监 理 检 查 记 录 表

工程名称：河南省浙商有限公司屋顶分布式光伏发电项目

编号：ZRL-ZSFZ-JC-021

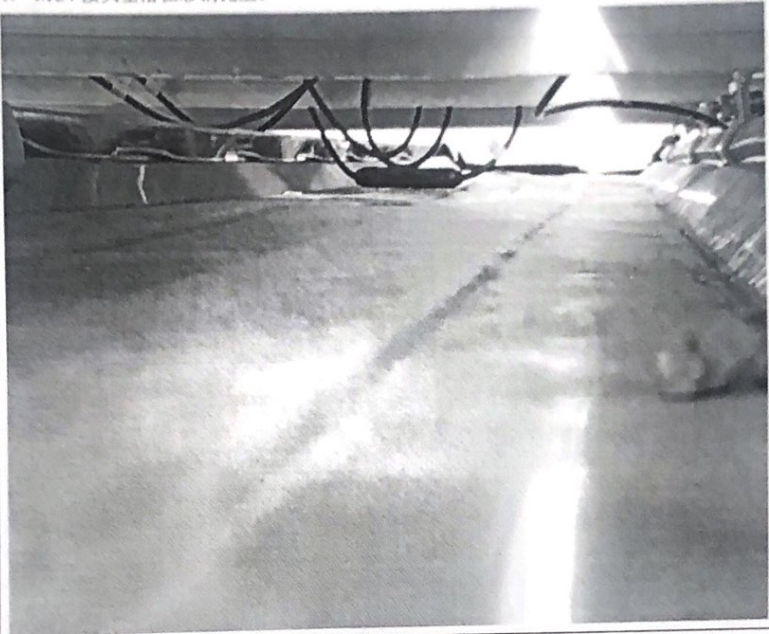
施工单位	湖北飞友建设集团有限公司	监理单位	常州正衡电力工程监理有限公司
检查时间	2019年10月17日	检查地点	6#屋面
检查类型	☐ 巡视 ☐ 定期 ☒ 专项		
施工及检查情况简述	检查组件安装情况		
存在问题	1. MC4 接头垂落在彩钢瓦上。 		
整改要求	1. 将有问题的 MC4 接头重新绑扎在导轨上。		
检查人	王成春	施工项目部 签收人/日期	2019.10.17
整改情况	已按要求整改。	整改负责人	2019.10.20
复查意见	已按要求进行整改 复查人：王成春 日期：2019.10.20
